新規制基準適合性審査申請 ＜(9)事故対応の基盤整備＞ 緊急時対策所

令和元年8月30日
東北電力株式会社

1. 緊急時対策所の居住性に係る被ばく評価 について

(9)事故対応の基盤整備－緊急時対策所（第15回関連質問への回答）

図1 緊急時対策所における被ばく経路イメージ

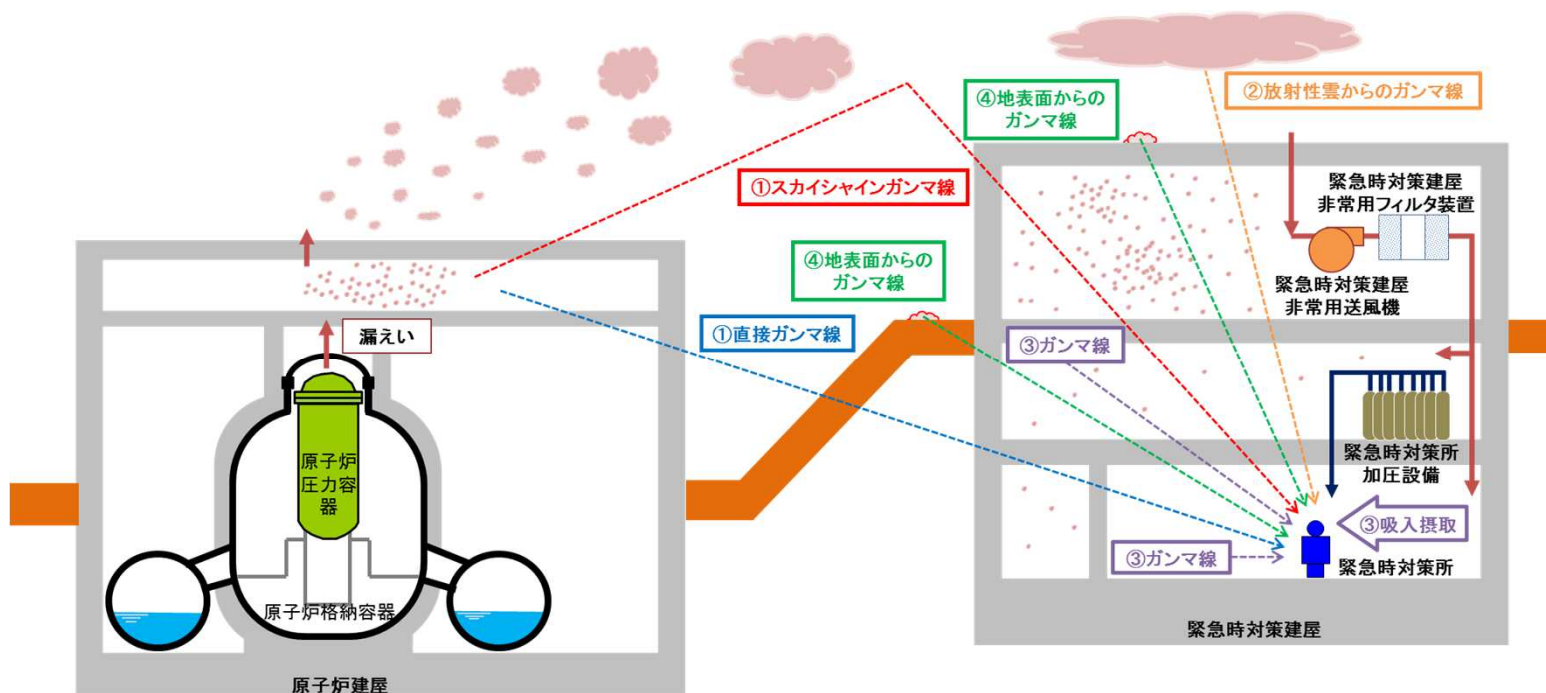
- 緊急時対策所の被ばく評価について、評価の前提条件や実効線量の算出方法等、詳細に説明して欲しい。(第15回)

- 緊急時対策所の居住性に係る被ばく評価では、放射性物質の放出量等は東京電力ホールディングス株式会社福島第一原子力発電所事故と同等として評価している。(プラントの出力比で換算)
- 放射性物質の拡散については、中央制御室の居住性に係る被ばく評価と同様の手法で評価しており、放出点の周囲にある建物と風による巻き込みの影響を考慮した。
- 以降に、評価の前提条件や実効線量の算出方法等について回答を示す。
